**Keuringsverslag van een elektrische laagspanning- en zeer lage spanningsinstallatie**

**NIET CONFORM**

Straatnaam Kabbeekvest  
 Huisnummer 124  
 Busnummer -  
 Postcode 3300  
 Gemeente Tienen  
 Land België

Controlebezoek van een oude huishoudelijke elektrische installatie van een wooneenheid bij verkoop op vraag van de verkoper volgens (KB 08/09/2019) - AREI Boek 1- 8.4.2. en 8.2.1. en 4.2.4.3.

Afbeelding schakel- en verdeelbord:

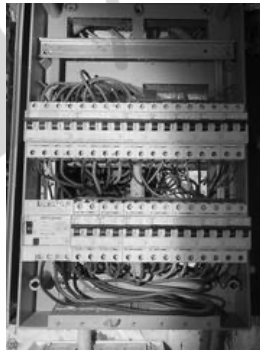
- I3.09 Een demonteerbaar aansluitstuk (aardingsonderbreker) moet steeds gemakkelijk bereikbaar zijn. (Boek 1 Onderafdeling 5.1.5.1. en 5.4.3.5.)
- I5.10 Niet gebruikte invoeringen van het verdeelbord zijn niet correct of onvoldoende afgedicht. (Boek 1 Afdeling 5.1.4. en 4.2.2.3.)

- I5.11 Interne verbindingen en/of doorsnede van de verdeelrails en verbindingen in het bord zijn onvoldoende. (Boek 1 Onderafdeling 4.4.1.1. en 4.4.1.5.)
